Statens vegvesen

Vår referanse:
18/102878-5

Nytt førehandstilsegn – Avkøyrsløse – fv. 412 – gnr. 34 bnr. 28 – Radøy kommune

PLANSKISSE AV AVKØYRSLE

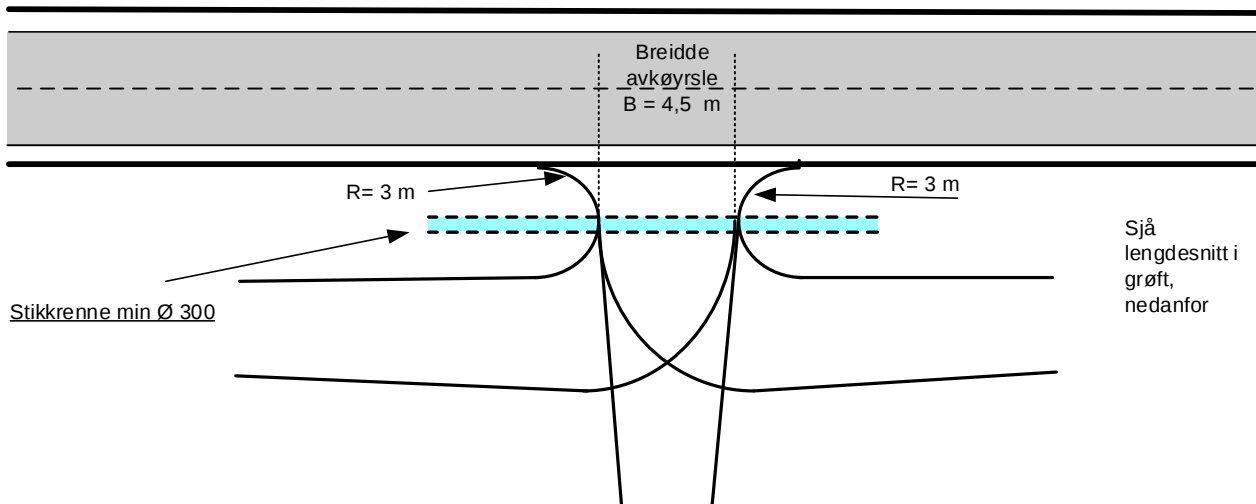
1. Avkøyrsløse skal plasserast i tråd med situasjonsplan, datert 16.10.2018. I tillegg skal ein følgje *Krav til utforming av avkøyrsløse*, som ligg ved. **Vi rår til å etablere avkøyrsløse eit par meter lengre sør enn det situasjonsplanen syner.**
2. Løyvet gjeld ei bueining
3. Frisikt 1,1 meter over bakken 3 meter inn i avkøyrsløse skal vere 45 meter til begge sider av køyrebana. Eventuelle planter, murer og liknande i frisiktsona skal ikkje vere høgare enn 0,5 meter (sjå *Krav til utforming av avkøyrsløse*).
4. Svingradius skal vere 3 meter, og skal starte i vegbanekant. Svingradius skal markerast tydeleg med til dømes betongkant, grøft eller annan avvisande kant mot sideterreng. Det smalaste punktet i avkøyrsløse skal ikkje vere meir enn 4,5 meter (sjå *Krav til*

Det er sendt inn ny situasjonsplan som syner korleis ein skal oppfylle krav til utforming. Vi vil peike på at avkøyrsla må plasserast så langt sør som råd, samstundes slik at siktkrava vert oppfylt. Vi har og lagt til grunn ei avkøyrslе som kan vere noko breiare på det smalaste punktet enn det som tidlegare vart sett som krav. Vi ber og om at de særleg legg merke til hellingskrav i avkøyrsla. Dersom det er spørsmål til noko av dette må de ta kontakt.
